## Spørgsmål og svar samt rettelser

Opdateret den 4. juni 2013

### UDBUD AF MATERIALEHÅNDBETINGELSESSYSTEM

I det følgende opregnes spørgsmål og svar samt rettelser til ovenstående udbud sendt til offentliggørelse i supplement til EU Tidende den 29. april 2013.

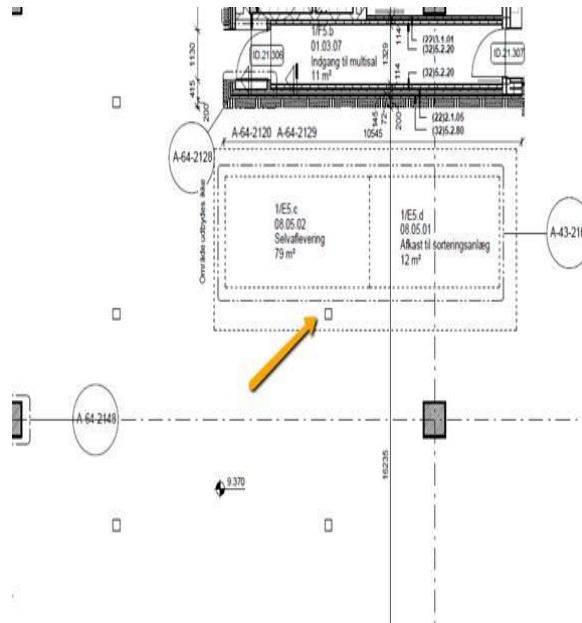
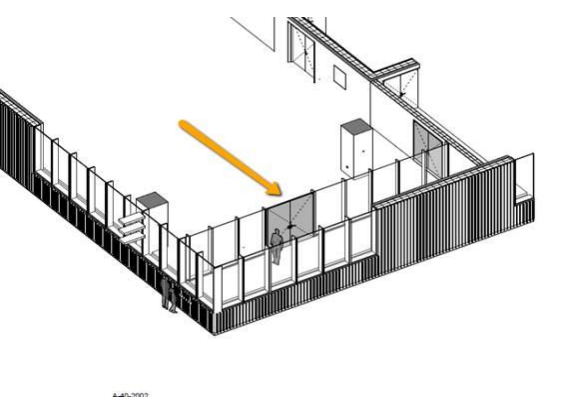
<p><b>2.</b></p>	<p>Vi har med interesse læst udbudsmaterialet angående materialehåndteringssystem til Aarhus Kommune.</p> <p>Det er et omfattende materiale og (...) anmoder derfor om, at fristerne i udbudet forlænges med 14 dage.</p> <p>Må jeg bede om en bekræftelse på modtagelsen af anmodningen.</p>	<p><b>Svar 2</b></p> <p>Ordregiver fastholder på det foreliggende grundlag den i udbudsbekendtgørelsen og udbudsbetingelserne fastsatte tilbudsfrist.</p>
<p><b>3.</b></p>	<p>Punkt 1.1.1 + 3.1.2: Personaleindkast – skråtstillede transportkasser med elevation – er dette et MK i henhold til punkt 1.1.1 eller et ønske(Ø2) i henhold til punkt 3.1.2?</p>	<p><b>Svar 3</b></p> <p>Med MK under punkt 1.1.1 forstås, at <u>der skal indgå 2 stk. personaleindkast med elevation til transportkasser.</u></p> <p>Ø2 under punkt 3.1.2 angår ønske om <u>intervallet</u> for højdejustering af personaleindkast, og et ønske om at transportkasser, der placeres ved personaleindkast, <u>er skråtstillet og følger med op og ned</u>, når personaleindkast højdejusteres.</p>
